صوامع الاهراء في مرفأ بيروت بعد التفجير - الجريمة

تقرير انشائي مرحلي
صادر عن نقابة المهندسين في بيروت

Figure 8. الابعاد التقريبية لثقب التفريغ الموسعة

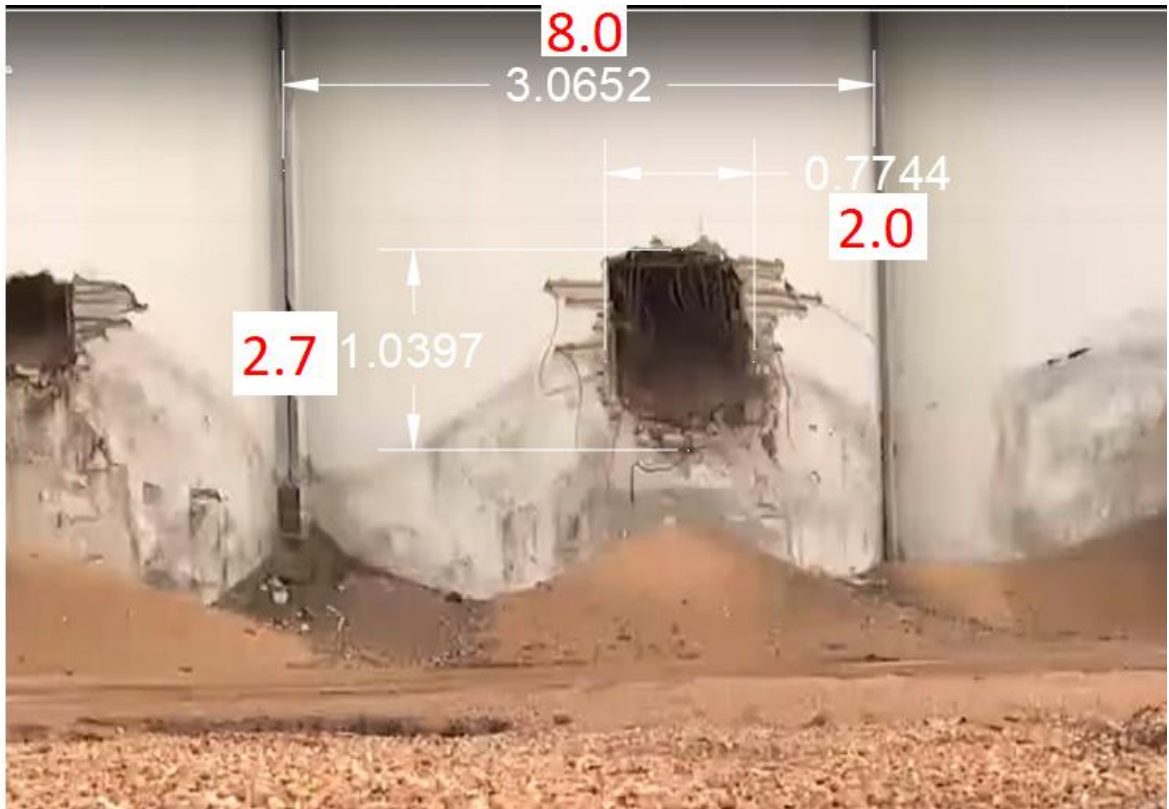
4. توسيع ثقب التفريغ خلافا لتوصيات التقرير

Figure 12. الاتصال الانشائي بين صفوف الصوامع

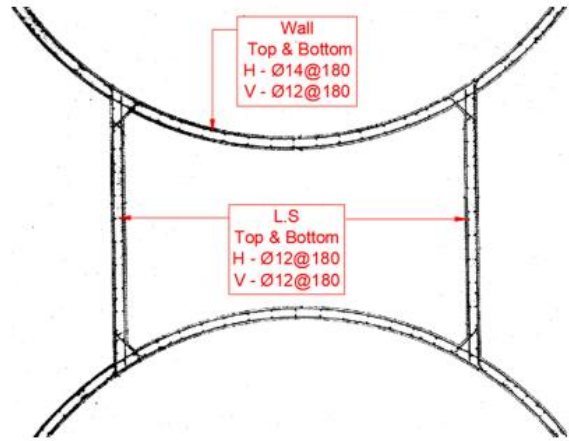
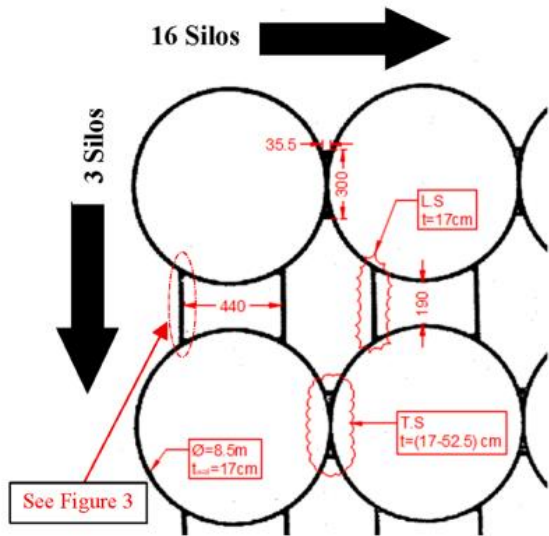
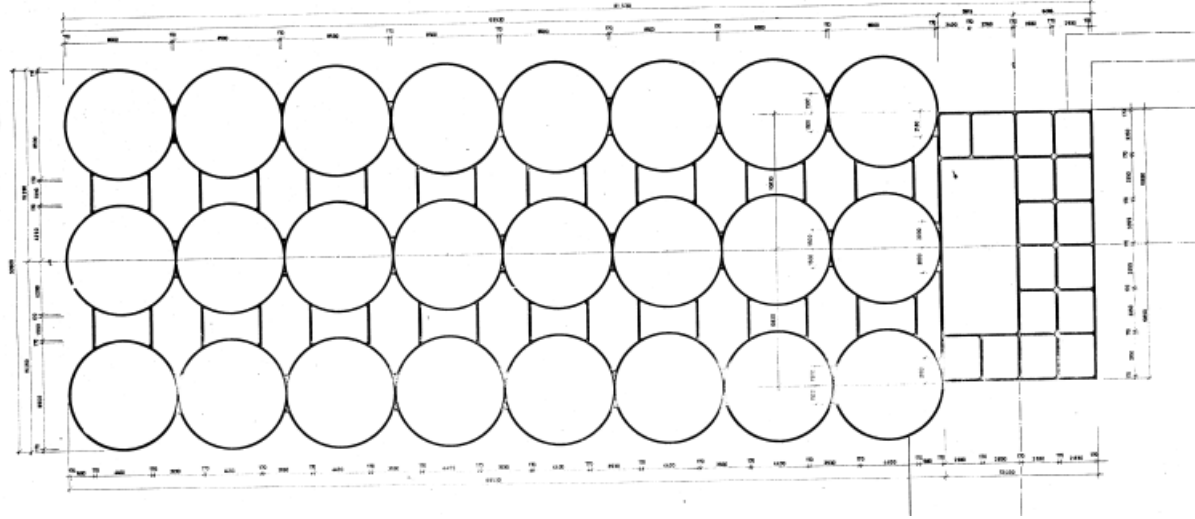
تم استحداث ثقوب التفريغ وتوسعتها في صوامع الصف الثالث المتبقي (البعيد عن مركز الانفجار) في فترة زمنية سابقة لاشتعال الحريق. وكما توضح تفاصيل المخططات التنفيذية لمباني الصوامع فان صفوف الصوامع متباعدة عن بعضها ويصل بينها حوائط انشائية.

وبما ان الحريق قد اندلع في الأجزاء المتبقية من الصف الأول (المقابل لمركز الانفجار) والبعيد والغير متصل مباشرة بالصف الثالث يستنتج ان لا تأثير للثقوب على شدة او استمرارية اشتعال الحريق.

Figure 14. الاجهادات بنتيجة الانحناء للحالات التالية: من دون ثقب، بوجود ثقب صغير (50*50)، و ثقب كبير (200*200)

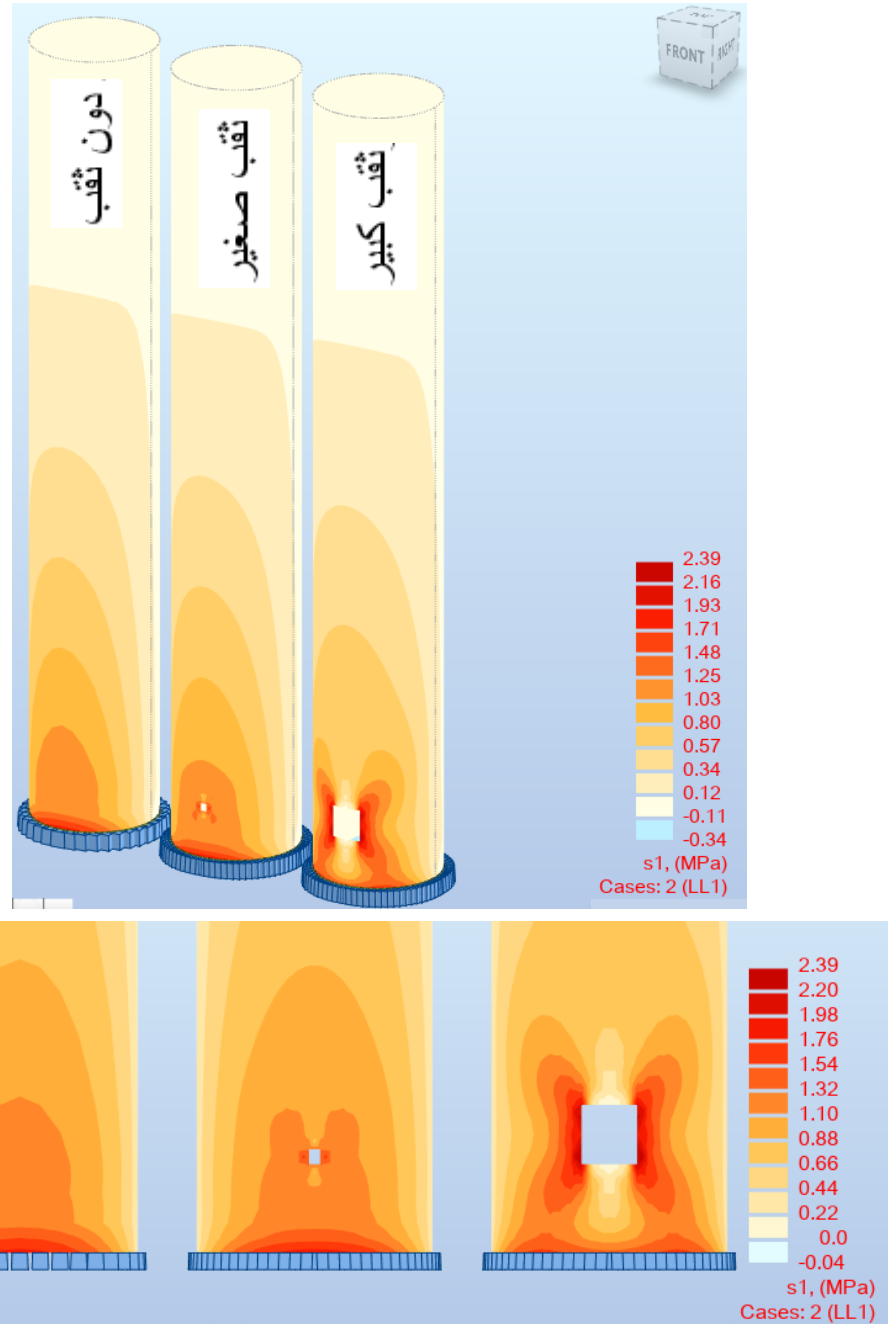
يستنتج ان الثقب الصغير (كما أوصى تقرير خطيب وعلمي) لا يؤدي الى زيادة ملحوظة في قيم الاجهادات وبالتالي لا يؤدي إلى أضرار إنشائية، فيما الثقوب الكبيرة تضخم هذه القيم مما يسرع في اضعاف الصومعة في محيط الثقوب وظهور التشققات انطلاقاً من عند هذه المواضع.
